**IMPIANTO INTEGRATO AGRIVOLTAICO
COLLEGATO ALLA RTN**

**POTENZA NOMINALE 56,55 MW
COMUNE DI CARBONIA (CI)**

**Risposta richiesta di documentazione
integrativa**

*2983_5376_CA_INTREG_R01_Rev0_Documento Unitario di
Risposta alle Integrazioni*

Figura 2.1: Impianti eolici e fotovoltaici individuati all'interno del buffer di 2 km dall'area di progetto

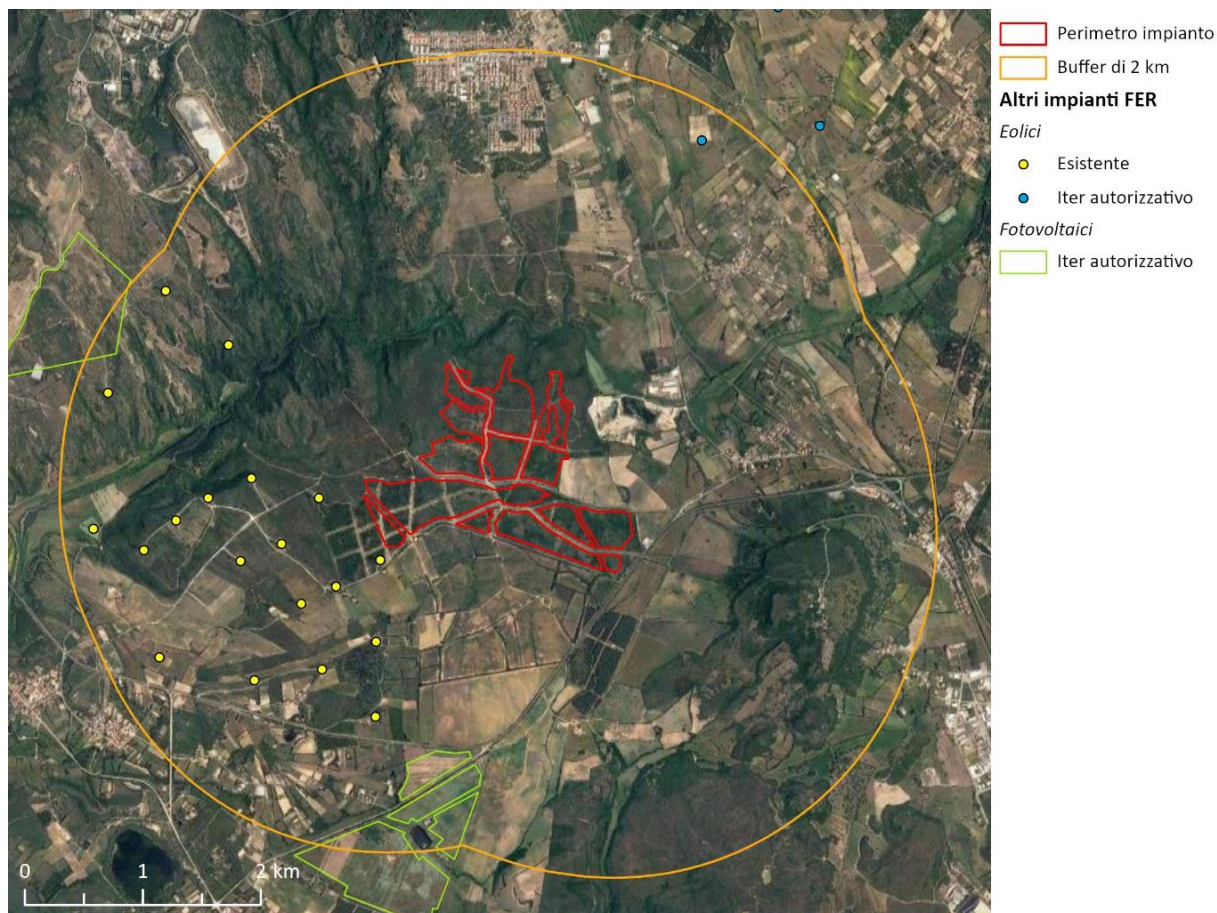
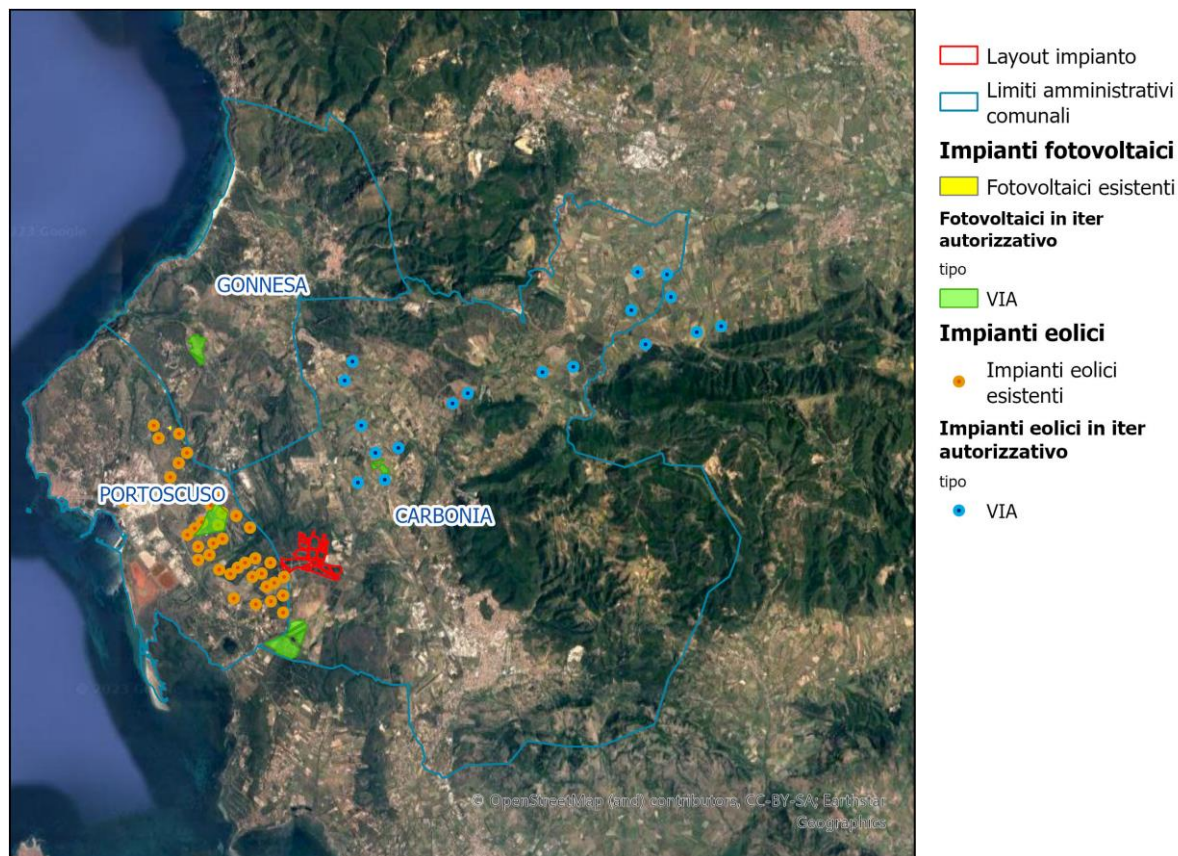
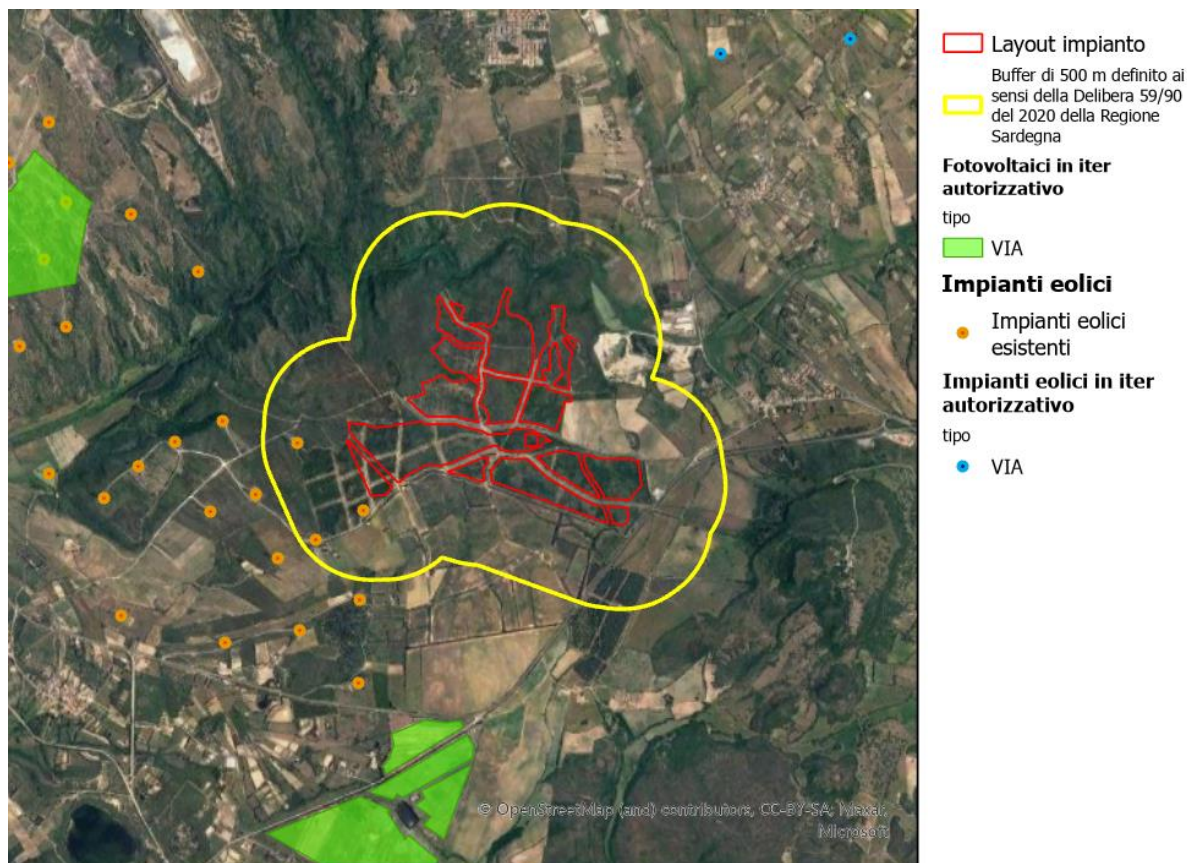
È auspicabile che il progetto espliciti in maniera opportuna “l’effetto cumulo”: benché Allegato b) alla Delib.G.R. n. 59/90 del 27.11.2020 preveda che “qualora nell’area individuata dal proponente siano già presenti ulteriori impianti a FER, la valutazione del progetto in riferimento a distanze reciproche tra impianti, o densità complessiva di impianti nell’area, sarà oggetto di valutazione dello specifico procedimento autorizzativo”, è opportuno che il progetto consenta una valutazione del cumulo degli impianti a fronte delle diverse richieste, in particolar modo nelle aree fra i comuni di Carbonia, Gonnese e Portoscuso, di nuove installazioni di impianti di produzione di energia da fonti di energia rinnovabile. A titolo esemplificativo si riporta che, attualmente, nel territorio del comune di Carbonia sono stati approvati o sono in corso di approvazione i seguenti impianti:

Viene di seguito riportato l'estratto del Capitolo relativo al Cumulo con altri progetti Rif. Capitolo 2.6, pagina 137 dello Studio di Impatto Ambientale, integrato secondo quanto richiesto con la presente richiesta di Integrazione.

Grazie alle analisi condotte, dalla Figura 2.1 si individuano gli impianti eolici e fotovoltaici esistenti e in iter autorizzativo nelle vicinanze del layout di progetto.

Come si evince dall'immagine, a sud-ovest dell'area di progetto è presente un parco eolico, la cui WTG più prossima dista 125 m dal progetto. Per quanto riguarda invece l'impianto fotovoltaico più prossimo all'area, esso si trova a sud e dista 1.750 m dal progetto.

La Figura 2.2 riporta gli impianti FER realizzati o in iter autorizzativo nei comuni di Carbonia, Portoscuso e Gonnese. Come si evince dall'immagine nel comune di Portoscuso è presente un impianto eolico, la cui WTG più prossima dista 125 m dall'opera in progetto, un impianto fotovoltaico in iter autorizzativo

Per la previsione e valutazione degli impatti cumulati è stata quindi individuata un'area di 500 m dall'opera in progetto al fine di individuare eventuali impianti fotovoltaici in iter autorizzativo o esistenti nel rispetto dell'allegato f della Delibera 59/90 del 2020. La Figura 2.3 riporta un dettaglio degli impianti FER situati a meno di 500 m dal layout in progetto. Non è stata riscontrata la presenza di impianti fotovoltaici a terra nel raggio dei 500 m, così come richiesto dall'allegato f della DGR 59/90 del 27/11/2020.

Figura 2.12: PAI – Pericolosità Geomorfologica aggiornamento PAI 12/2022

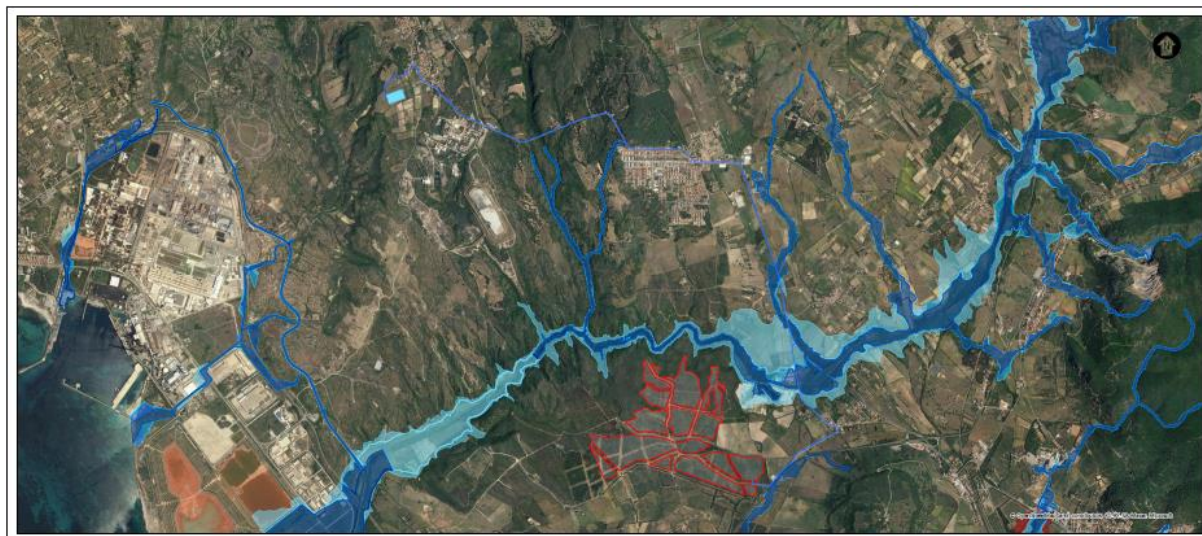
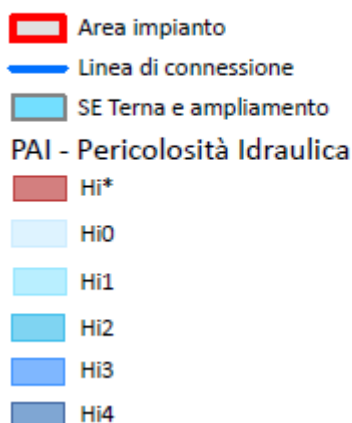
La tavola 2983_5376_CA_VIA_T05.2_Rev0 riporta una situazione, per ciò che riguarda il P.A.I., non aderente a quanto riportato nelle tavole del piano stesso sia per ciò che riguarda la pericolosità idraulica che il rischio frane. È necessario riportare uno stralcio del piano, così come approvato con Determinazione RAS n. 297 del 23.12.2022, con la rappresentazione delle aree di intervento.

Inoltre all'interno dello Studio di Impatto ambientale revisionato, ed allegato al presente documento con Rif. 2983_5376_CA_VIA_R01_Rev01_Studio di impatto ambientale, al capitolo 2.3.5, da pagina 57 sono state riportate le Norme Tecniche di Attuazione relative alle fasce di pericolosità perimetrate.

Figura 6.1: PAI – Fasce di Prima Salvaguardia

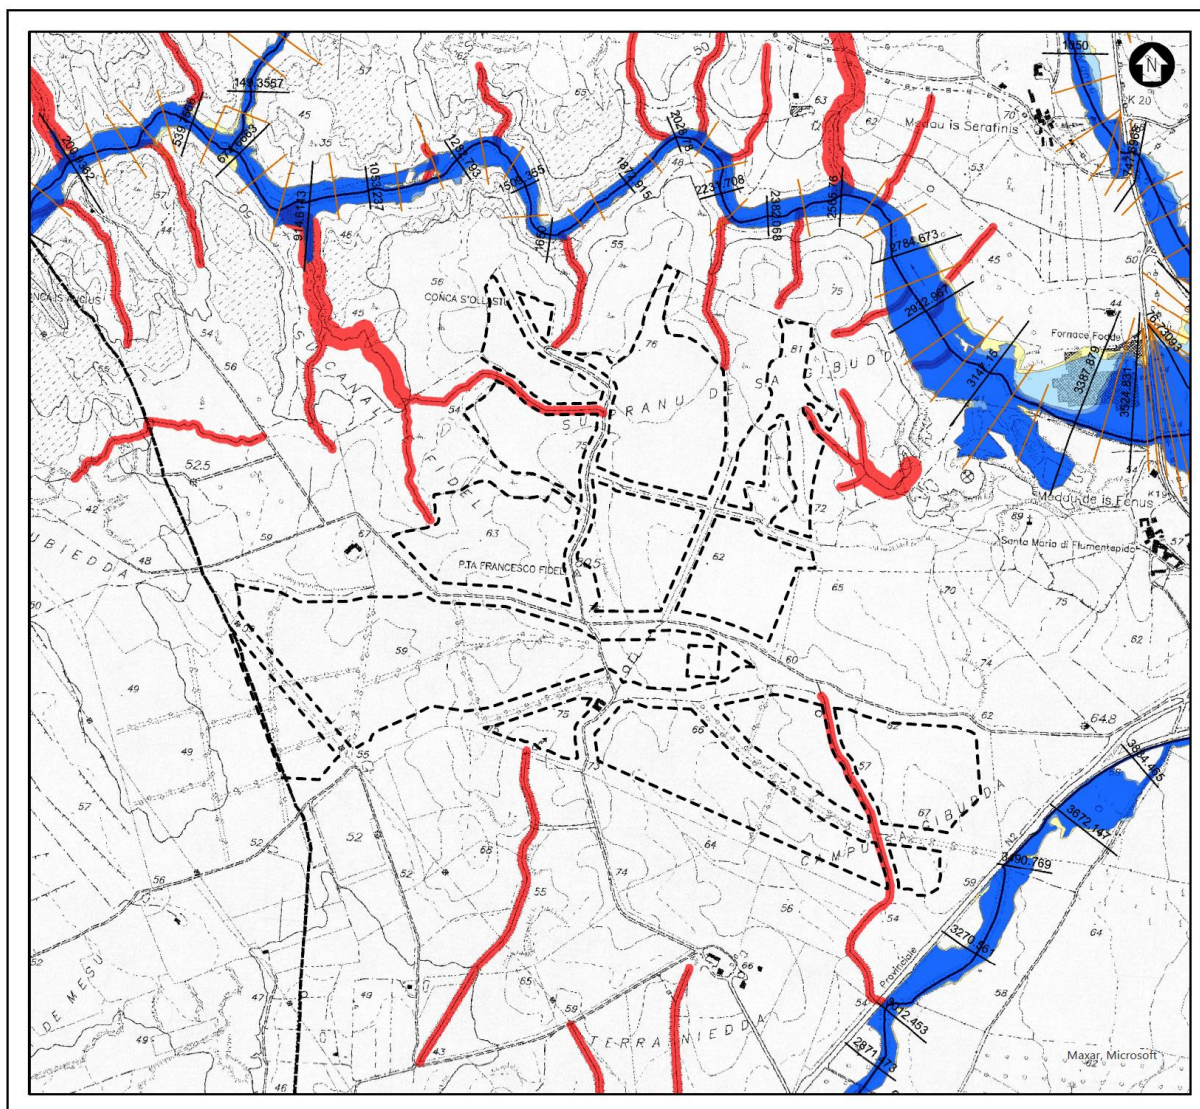
Planimetrica di progetto dell'impianto di produzione che dovrà essere posizionato al di fuori delle fasce di tutela ai sensi del comma 8 dell'Articolo 8 delle vigenti NA del PAI.

In merito al presente punto è stato redatto l'Elaborato Grafico 2983_5376_CA_INTREG_T02_Rev0_Fasce Prima Salvaguardia PAI che viene allegato al presente report e di cui se ne riporta di seguito uno stralcio.

Da quanto sopra riportato emerge che le fasce risultano essere state rispettate ed escluse dalle Aree di installazione dell'impianto.
